## 穴あきダムについて 今本博健

## 2 穴あきダムという詐称

図2 武庫川ダム側面図(兵庫県ホームページより)

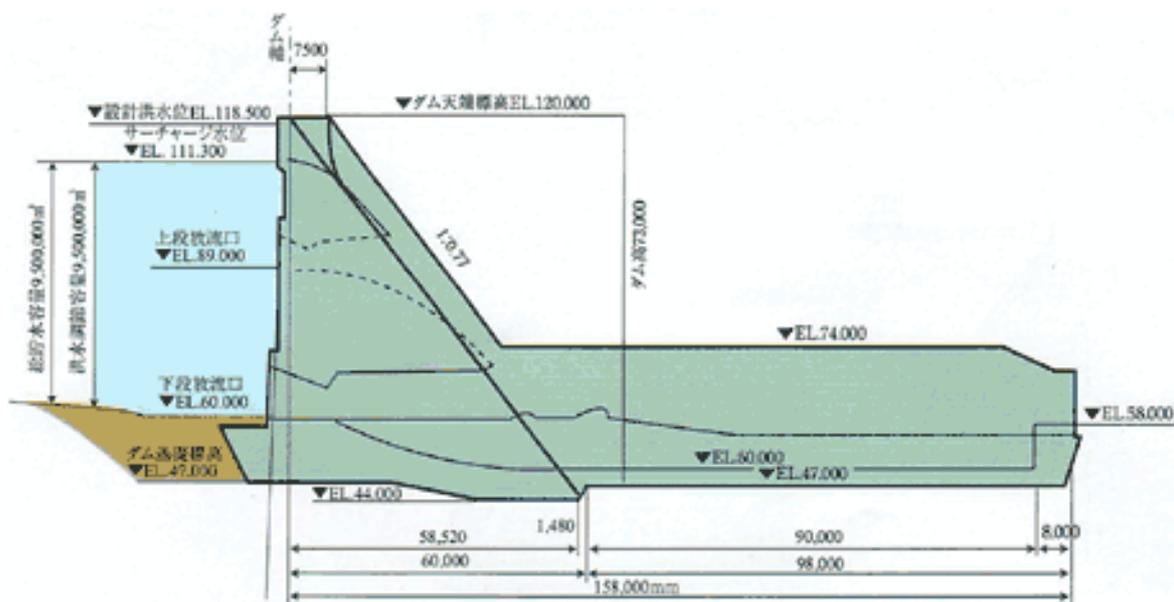
図2は武庫川ダムの側面図である。武庫川ダムは洪水調節と全国で3例というレクリエーションを目的とした噴飯ものであるが、本来の穴あきダムに近いので取上げた。

放水口は、普段用の下段のほか、洪水用の上段、超過洪水用の最上段がある。下段の放水口は河床の高さに設置されているが、下流に目を移すとエネルギー減勢用の突起が2箇所に分けられている。いずれの突起も河床の高さより上にあり、少ないとはいえ水を貯め、縦断方向の連続性を遮断している。

堤高73m、堤頂長160mという巨大な構造物により景観は一変されるうえ、洪水時に貯水された水が放流されたのちに水没した動植物が洪水まえと同様に戻るかどうか疑問である。もちろん普段でも魚は自由に行き来できない。それでも環境に影響しないといえるのか。

ダムの下流部の放流口を河床の高さに一致させていても上流部の取入口の高さがそうであるとは限らない。姉川ダムのように、取入口が河床より高ければ、当然その高さまでは水が貯まることになる。よしんば武庫川ダムのように取入口が河床の高さに一致している場合でも、取入口から放流口にいたる途中で減勢用の突起物が設置されていると、これが堰となって水を貯めることになる。
